Objet : Rapport des modifications apportées à la carte du zonage réglementaire du Plan de prévention des Risques de ruissellement du Chablisien - Fleys

Ce rapport présente les modifications apportées à la carte de projet de zonage dans le cadre de la révision du Plan de Prévention des Risques Naturels de Ruissellement et de Coulées de Boues du Bassin versant du Chablisien (PPR du Chablisien).

Projet de zonage réglementaire

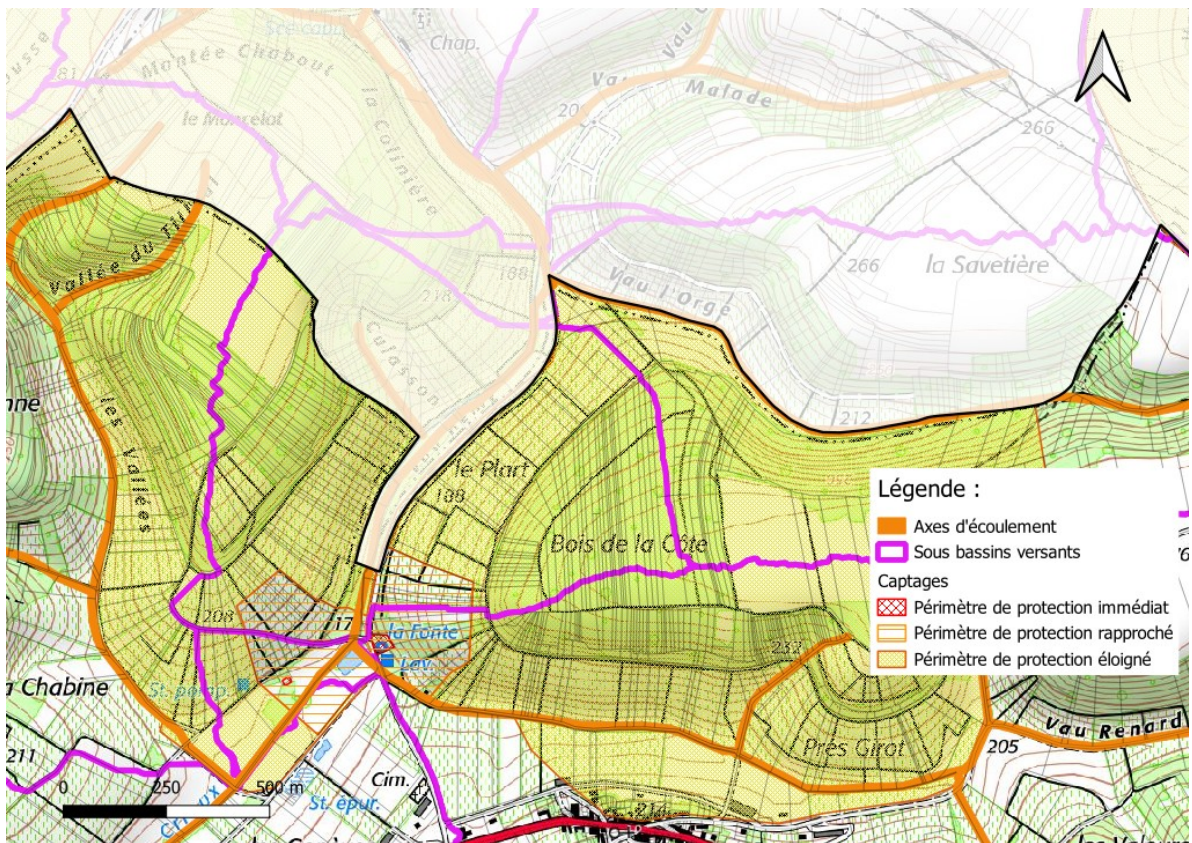
La fin de cette vallée, se trouvant sur la commune de Fleys, est classée en zone verte V2 dans le projet de zonage réglementaire.

La commune trouve que le niveau de risque de cette vallée est surestimé. En effet, la station d'épuration se trouvant à l'aval de cette vallée, se retrouve surélevée par rapport au fond de vallée.

Après une nouvelle étude de ce secteur, deux enjeux forts ont également été identifiés sur ce périmètre. On relève la présence du captage de l'Étang, ainsi que celui de la Fonte. Si ces captages ne sont plus utilisés, leurs Déclarations d'Utilité Publique (DUP) ne sont pas abrogées, et restent applicables. Ces captages pourraient donc être remis en service à l'avenir et constituent, à ce titre, un enjeu fort.

En effet, d'après le sens des écoulements, vérifié à partir des données issues du Lidar, et qui provient d'une carte représentant les écoulements prioritaires et secondaires, le ruissellement de cette vallée se dirige vers ces captages.

On relève également la présence de pentes moyennes à très fortes, avec pour occupation du sol des espaces agricoles tels que des cultures et des vignes. Ainsi, il est cohérent d'augmenter le niveau de zonage de ce périmètre en zone verte V3.

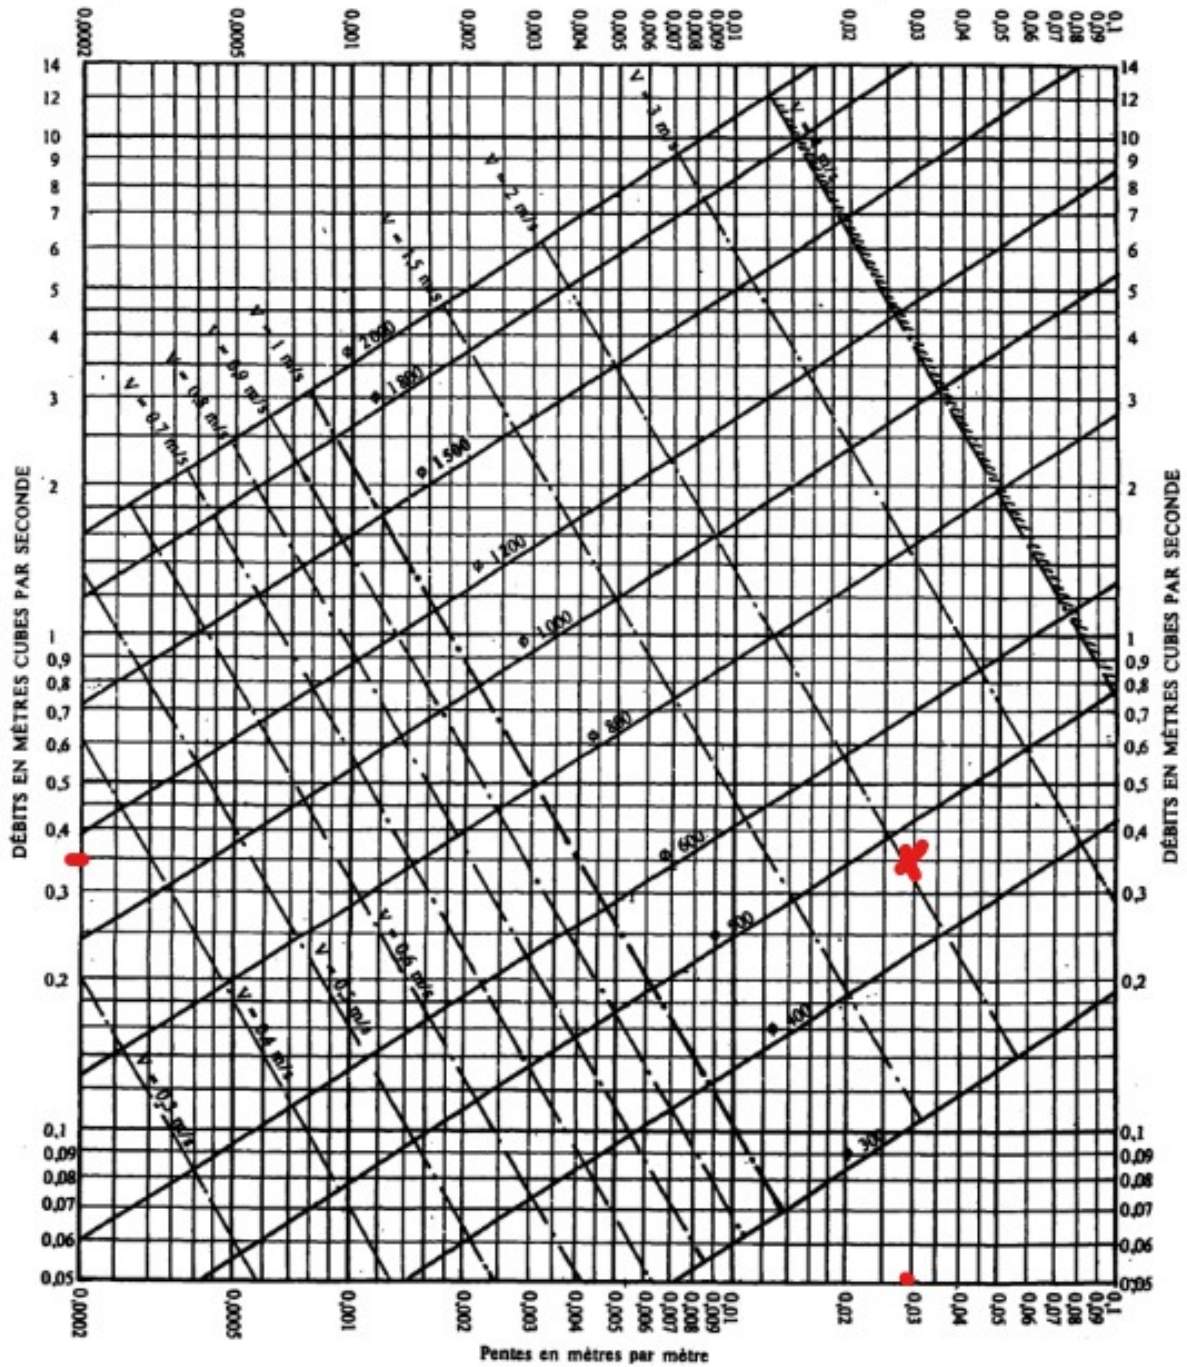
Le diamètre de la buse avoisine 600mm. Cette dernière, partiellement obstruée par des sédiments devra être entretenue, afin de ne pas empêcher les écoulements.

D'après l'abaque hydraulique (voir page suivante), le débit maximal que la buse peut évacuer est de  $0,35\text{m}^3/\text{s}$ .

Le bassin de  $132\text{m}^3$ , faisant office de première zone tampon, a besoin de 6min29 pour se vider.  
En effet :  $132\text{m}^3 / 0,35\text{m}^3/\text{s} = 377,14\text{ s} = 6\text{min}17\text{s}$ .

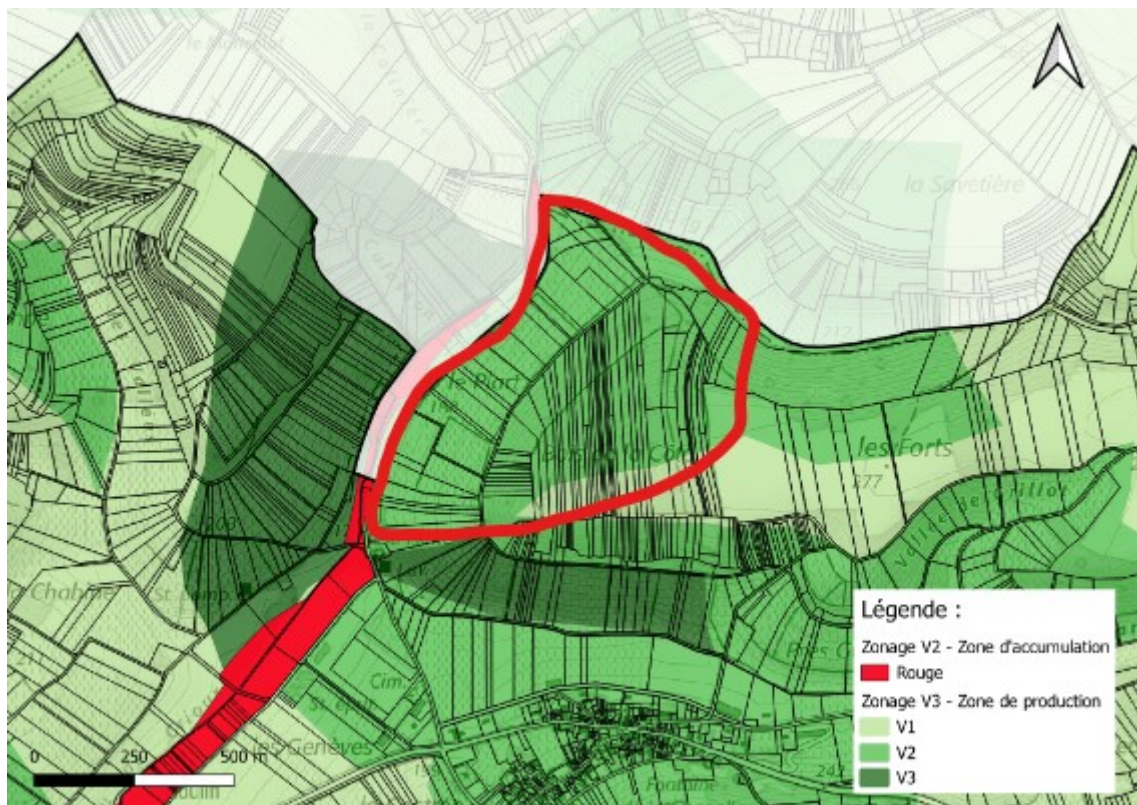
Il s'avère qu'une zone tampon, localisée à l'aval de la buse, permet de réguler l'arrivée importante d'eau.

La DDT calcul que le dimensionnement de la buse, et du bassin de stockage sont suffisants pour faire face à une pluie trentennale.

Ainsi, il est cohérent de reconsidérer le zonage de cette zone et de classer la partie concernée de ce sous-bassin versant en zone verte V2.

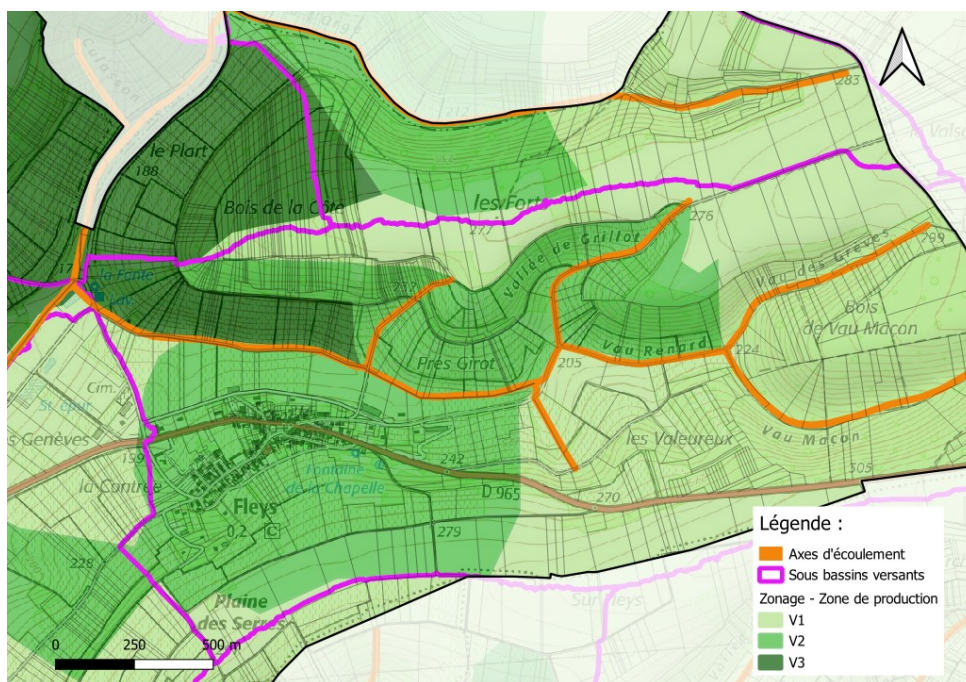
Au cours de cette visite de terrain, nous avons constaté qu'aucun aménagement ne retient l'eau provenant des versants constitués de vignes, avant que le ruissellement ne rejoigne le captage situé plus à l'aval.

Les eaux de ruissellement proviennent de ce versant.

Le captage se situe dans le fond de la vallée.

De ce fait, aucune modification du niveau de zonage ne sera réalisé sur cette partie du sous-bassin versant.

Projet de zonage réglementaire

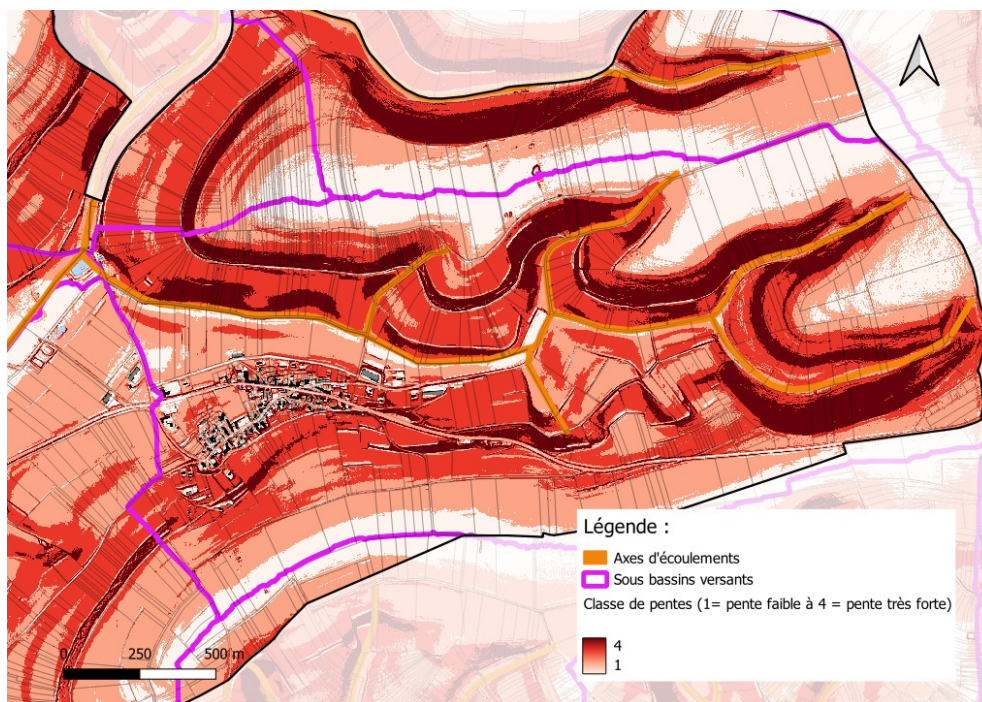
La commune de Fleys souhaite, au vu de la topographie, que la vallée de Prés Girot, actuellement en zonage V2, passe en zonage vert V1 sur le projet de zonage réglementaire.

Cependant, au vu de la topographie marquée par des pentes fortes à très fortes, ainsi que l'occupation du sol, mêlant cultures et vignes, il est cohérent de conserver cette zone en zonage vert V2. Toutefois, le captage se trouvant bien plus en aval dans la vallée, il n'est pas pertinent de le considérer comme enjeu fort.

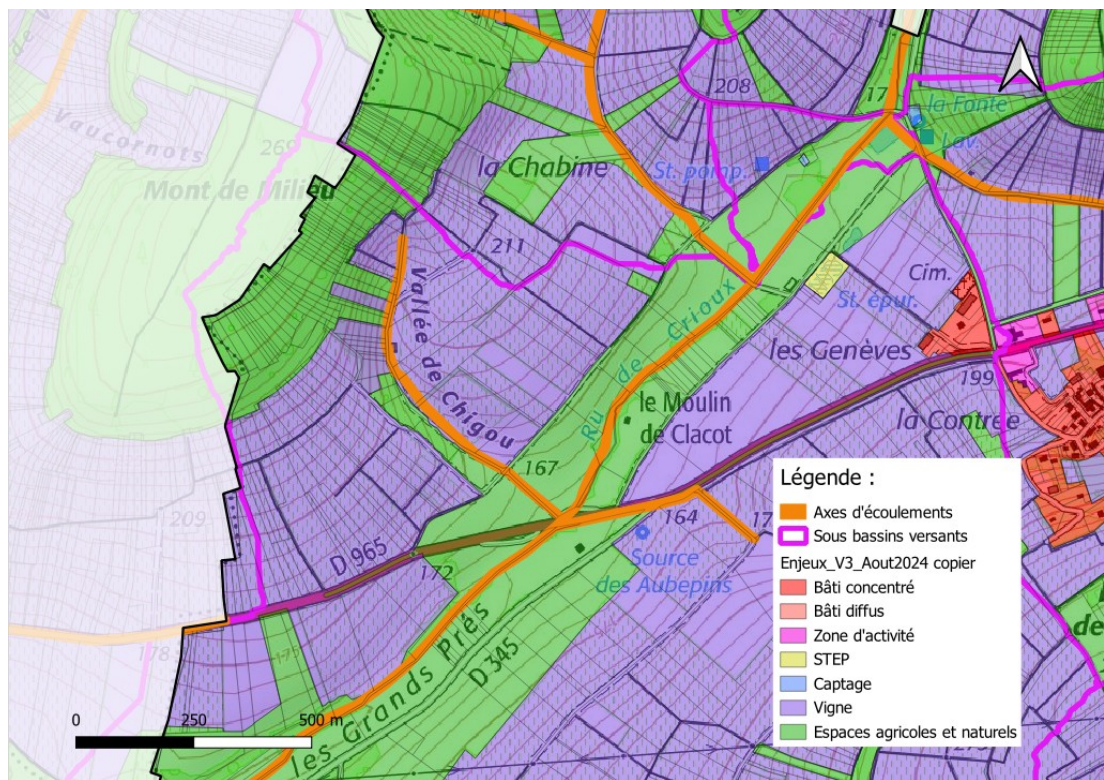
Le projet de zonage réglementaire classe cette vallée en zone verte V2. Toutefois, la commune trouve que ce zonage est surestimé, car les enjeux pris en compte se situent en hauteur et non au point bas.

Or, cette vallée est composée de pentes moyennes à très fortes, avec une occupation du sol mêlant cultures et vignes. De plus, une zone d'activité agricole est présente le long de l'axe de ruissellement principal de cette vallée. Ainsi, il est cohérent de conserver cette vallée en zone verte V2.

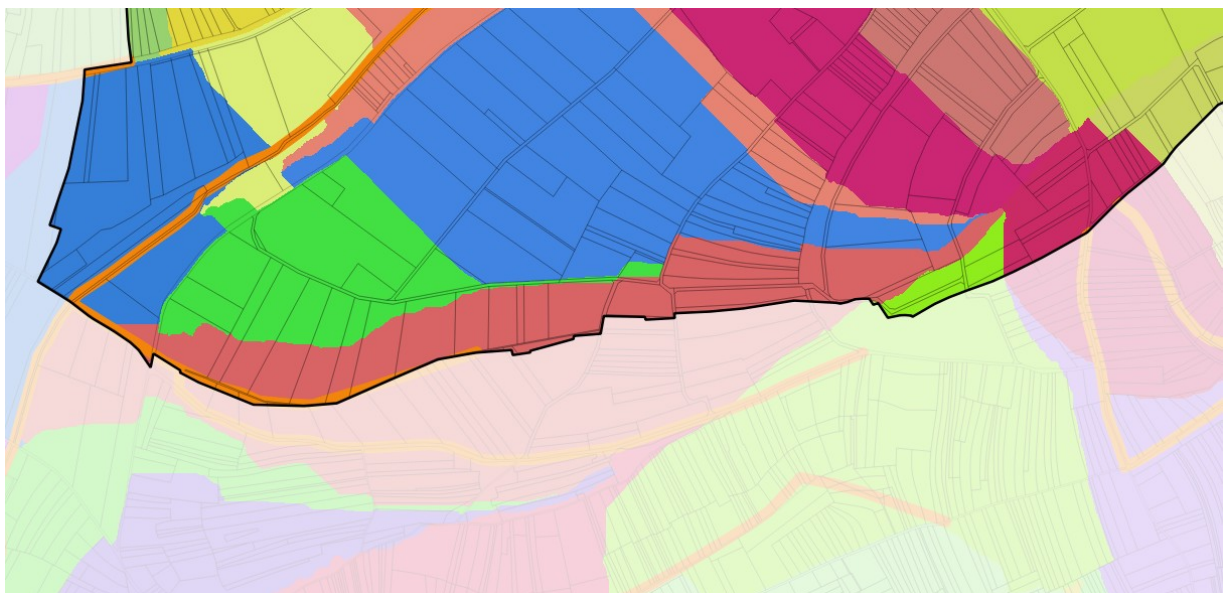
La commune ne comprend pas pourquoi une partie du zonage en commun avec la commune de Chichée conserve le même niveau de risques sur Fleys. La DDT indique que le zonage réglementaire dépend de la topographie, et notamment du découpage des sous-bassins versants. Ce type de découpage ne suit pas les limites administratives. Ainsi, il est cohérent de conserver le zonage actuel pour cette zone.
